**Reactie op brief gemeente Doetinchem
Dhr H.C. ten Boom, verzonden op 24.04.20**

Nummer: 202001360

Onderwerp: verzoek aanvullende gegevens

In voorliggende notitie volgt een puntsgewijze reactie op de in de brief van 24 april 2020 aangedragen ontbrekende gegevens bij zonnepark Wehl.

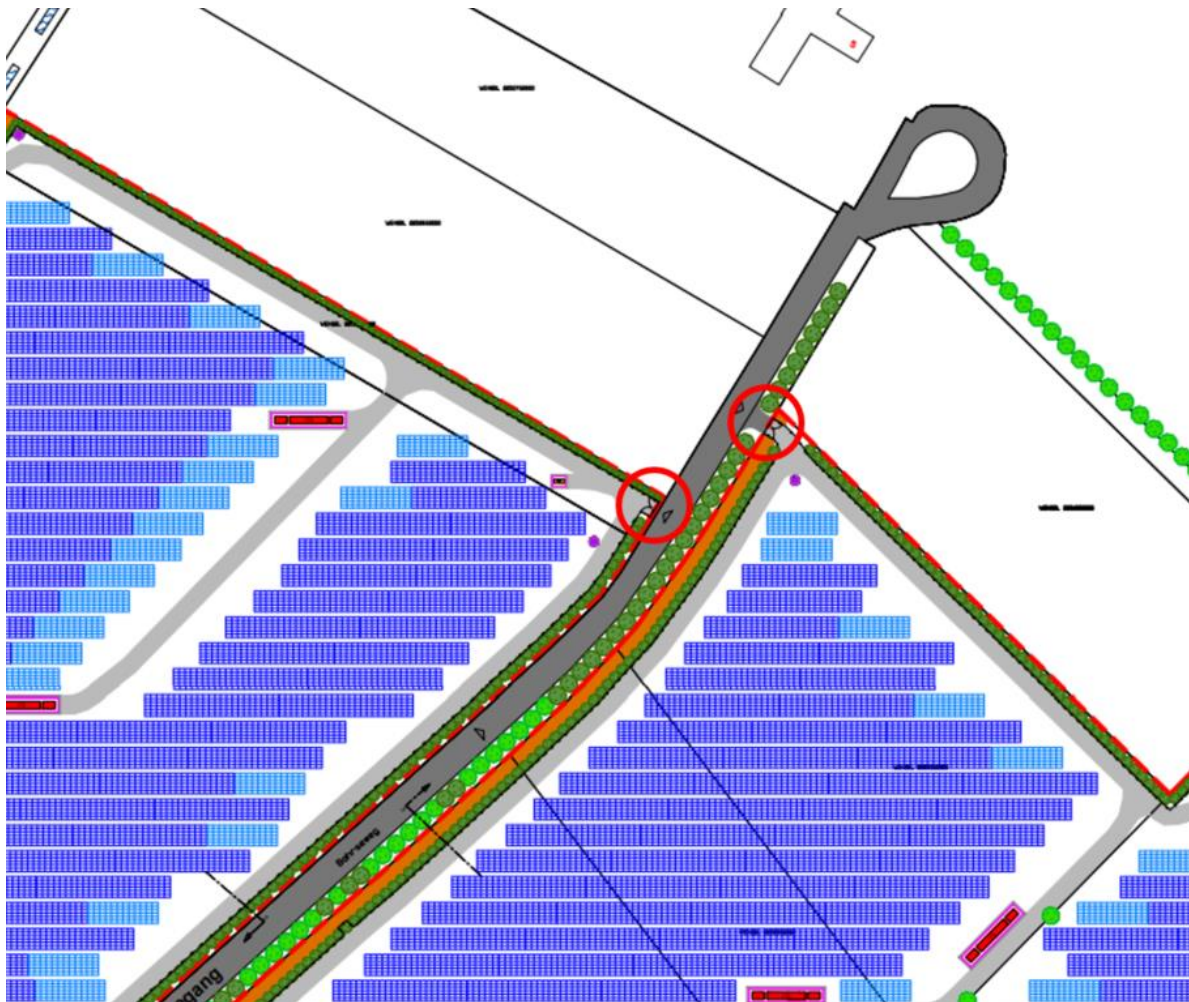
2. Een situatietekening van de bestaande toestand en een volledige gemaatvoerde situatietekening van de nieuwe toestand. U heeft aangegeven hoe ver de panelen uit elkaar staan in de principetekening, maar we willen ook graag een gemaatvoerde situatietekening waarin alle maten staan aangegeven, zoals de exacte plaats van de gebouwen, hekwerken, wegen e.d. tot de perceelsgrenzen. Geeft u hierbij ook de exacte plaats van de uitweg aan.

De exacte plaats van de uitweg staat reeds op de tekening aangegeven. Op de afbeelding op de volgende pagina staat voor de duidelijkheid een afbeelding met de twee uitritten omcirkeld.

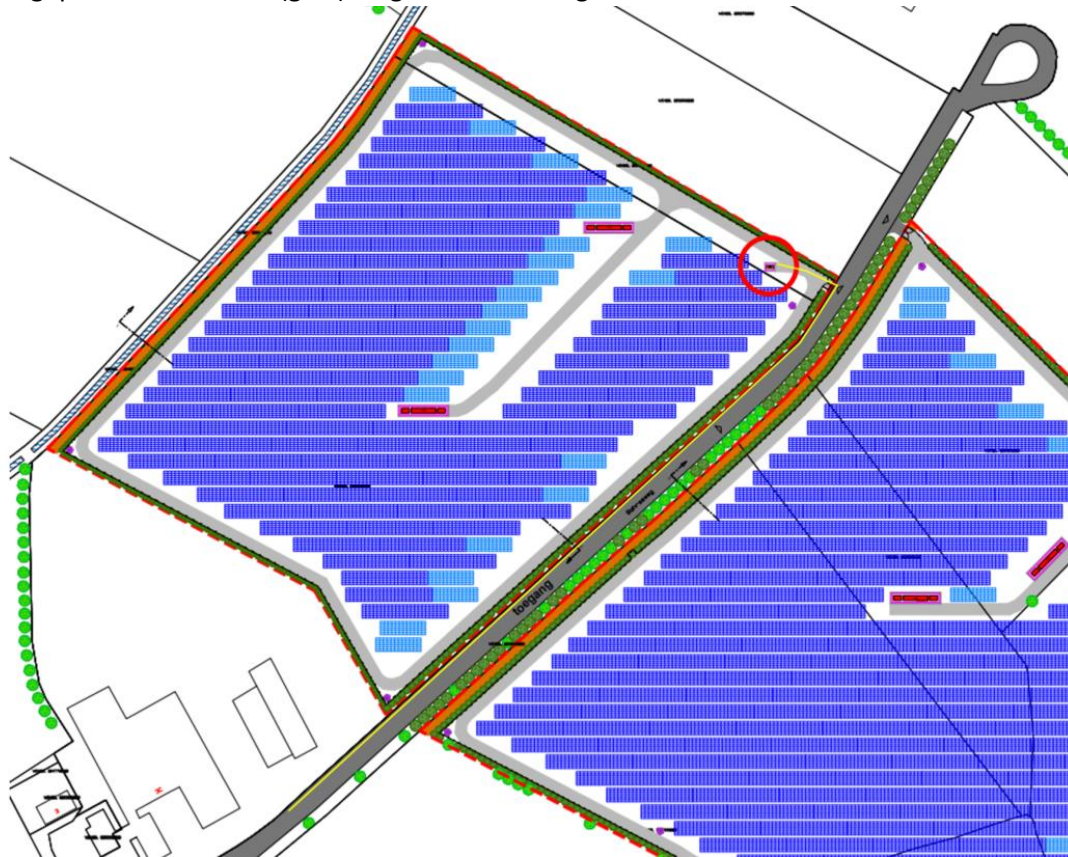
7. Het traject van de kabels, ook voor de afvoer van de stroom (graag in Nederlands).

Het traject van de kabel voor de afvoer van de stroom wordt uiteindelijk bepaald door Liander. Zij volgen hierbij de (bermen van de) openbare wegen. Wij hebben vooralsnog van Liander geen definitieve tracé tekening mogen ontvangen. Het gedeelte van de kabel dat op het zonnepark aansluit zal langs de Bahrseweg lopen en dan worden aangesloten op het klantstation in het westelijk deel van het park. Hieronder een afbeelding met de locatie van het klantstation (rood omcirkeld) en het geplande kabeltracé (geel) langs de Bahrseweg.
